rote Anmerkungen
Gemeinde Hallbergmoos, Anke Raupach
09.07.2026

Plan Nr.: 26027
Lagesystem: UTM32 - Höhensystem DHHN2016

Hallbergmoos
Kita Sonnenschein
Bestandsaufmass, Kataster

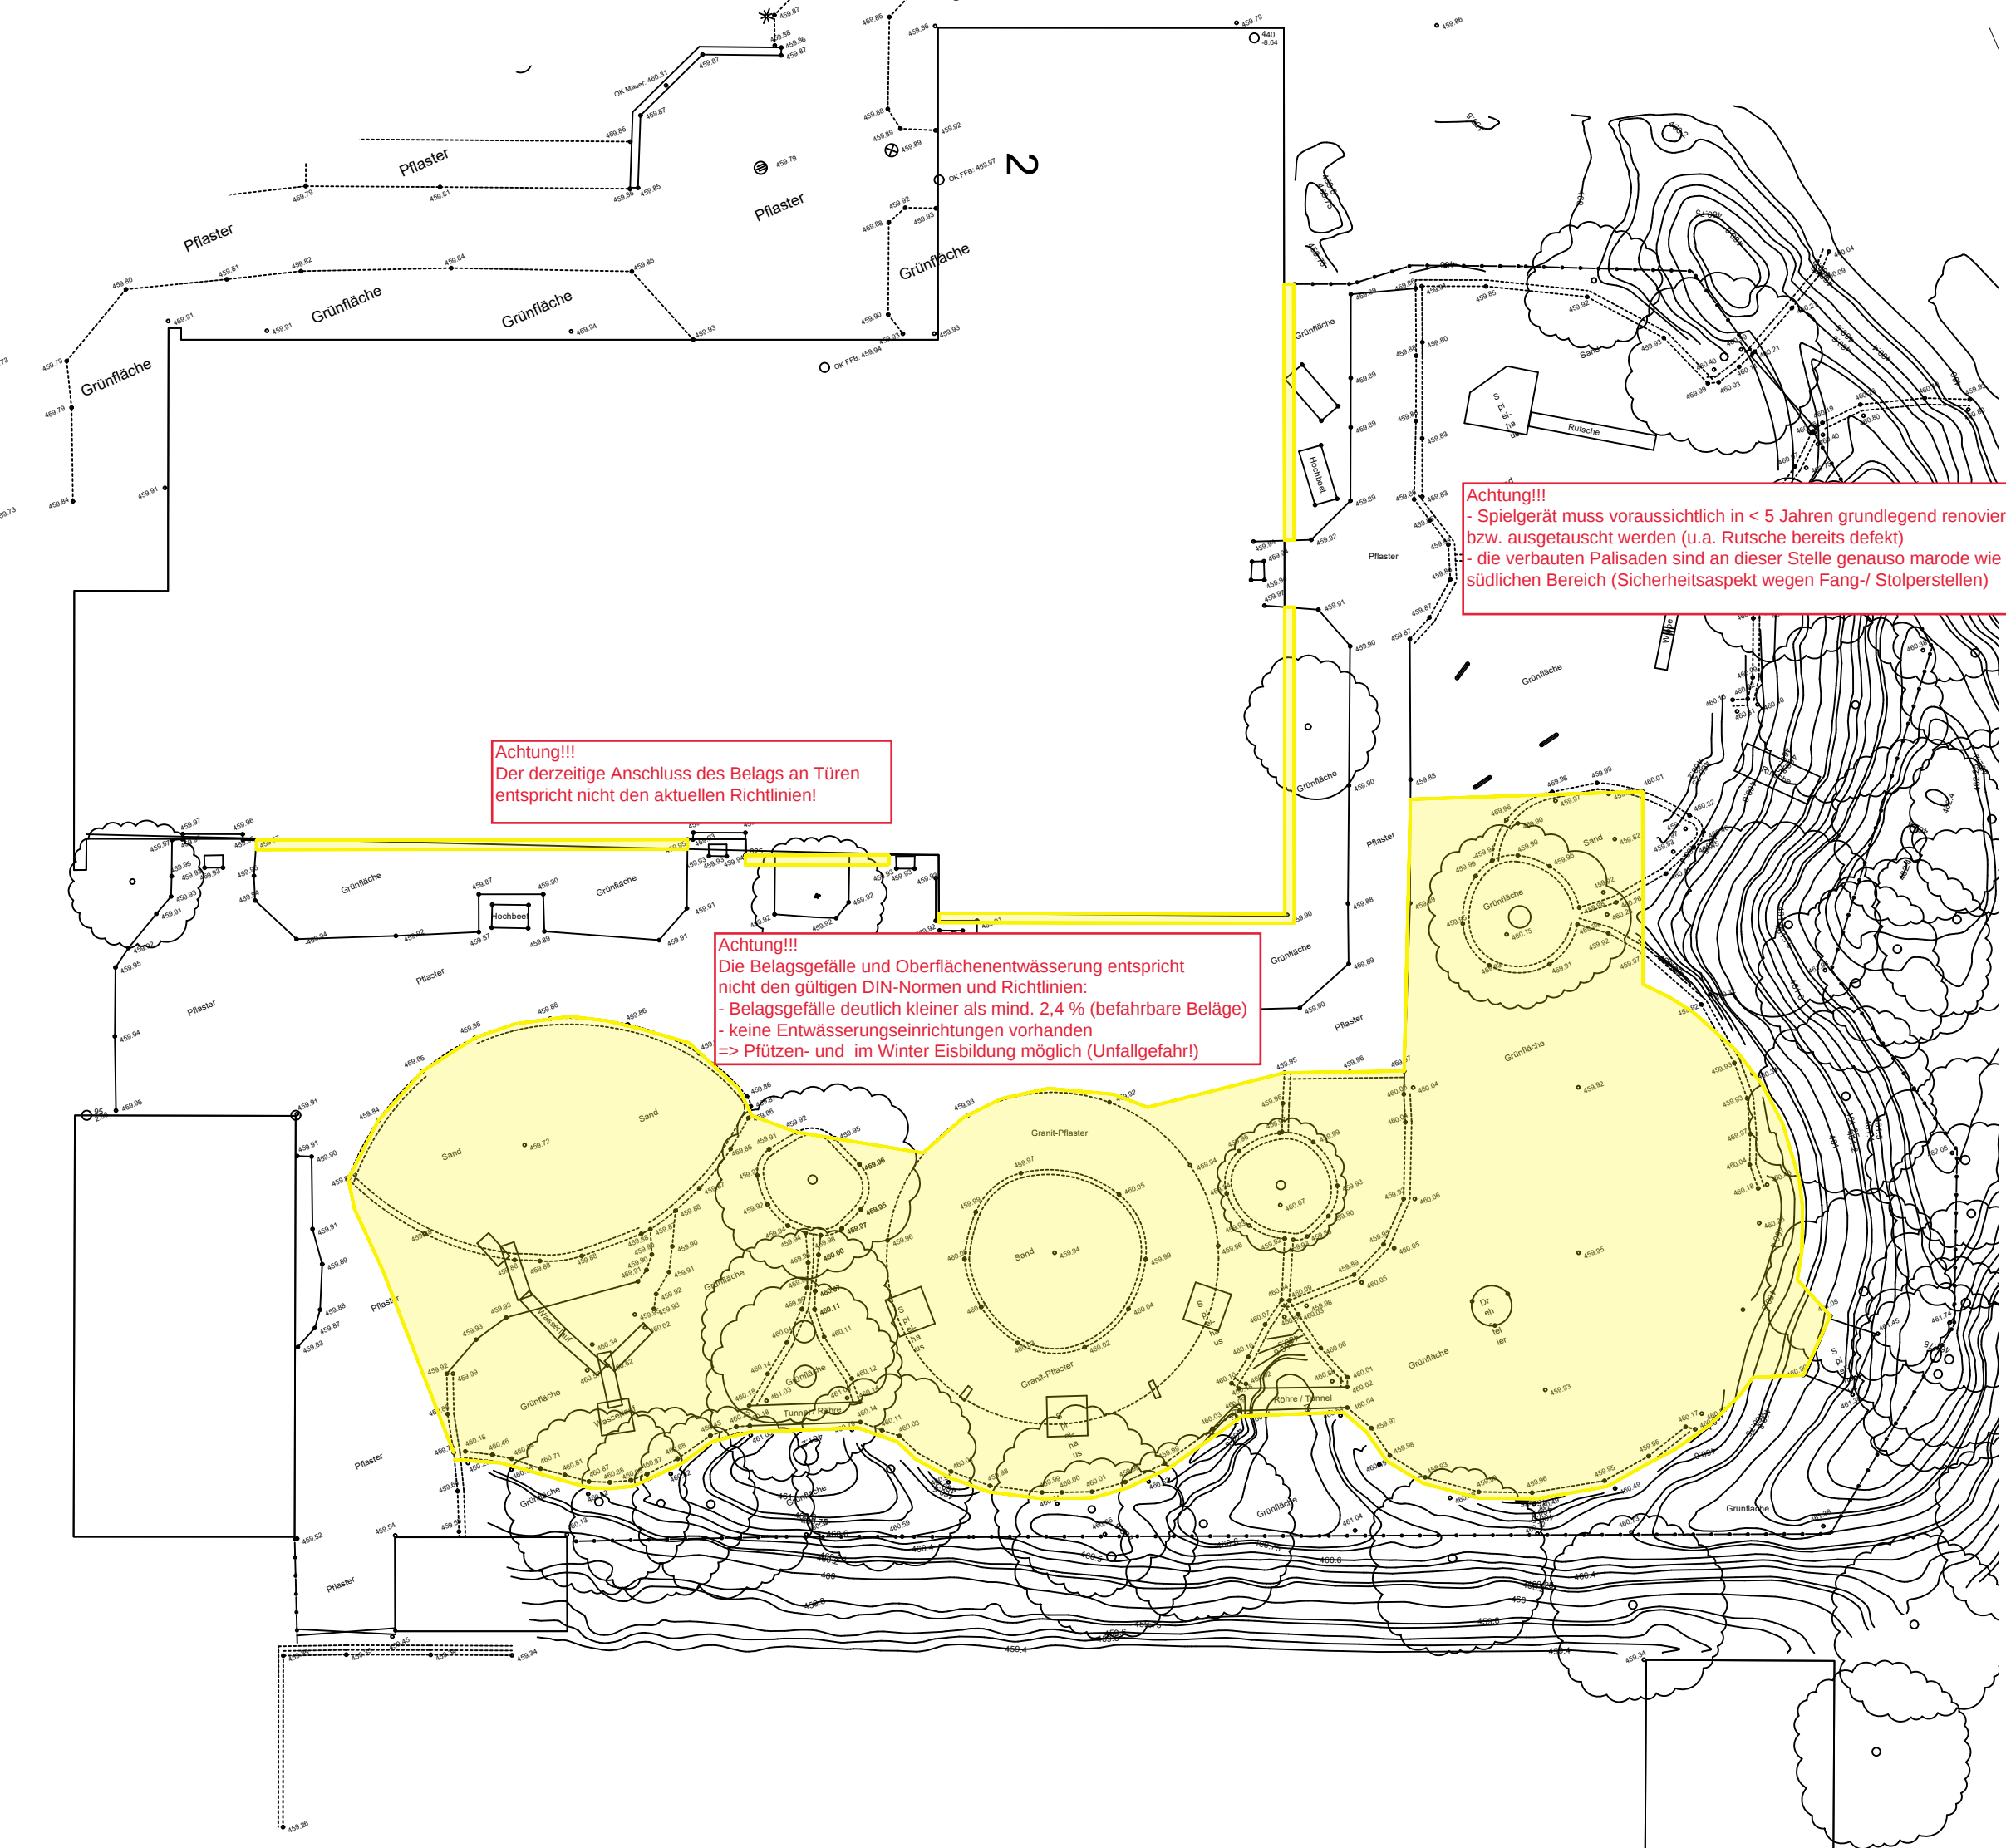
Umgriff
beschlossene Maßnahmen Nov. 2025
ca. 625 qm

Achtung!!!
- Spielgerät muss voraussichtlich in < 5 Jahren grundlegend renoviert bzw. ausgetauscht werden (u.a. Rutsche bereits defekt)
- die verbauten Palisaden sind an dieser Stelle genauso marode wie im südlichen Bereich (Sicherheitsaspekt wegen Fang-/ Stolperstellen)

Achtung!!!
Der derzeitige Anschluss des Belags an Türen entspricht nicht den aktuellen Richtlinien!

Achtung!!!
Die Belagsgefälle und Oberflächenentwässerung entspricht nicht den gültigen DIN-Normen und Richtlinien:
- Belagsgefälle deutlich kleiner als mind. 2,4 % (befahrbare Beläge)
- keine Entwässerungseinrichtungen vorhanden
=> Pfützen- und im Winter Eisbildung möglich (Unfallgefahr!)
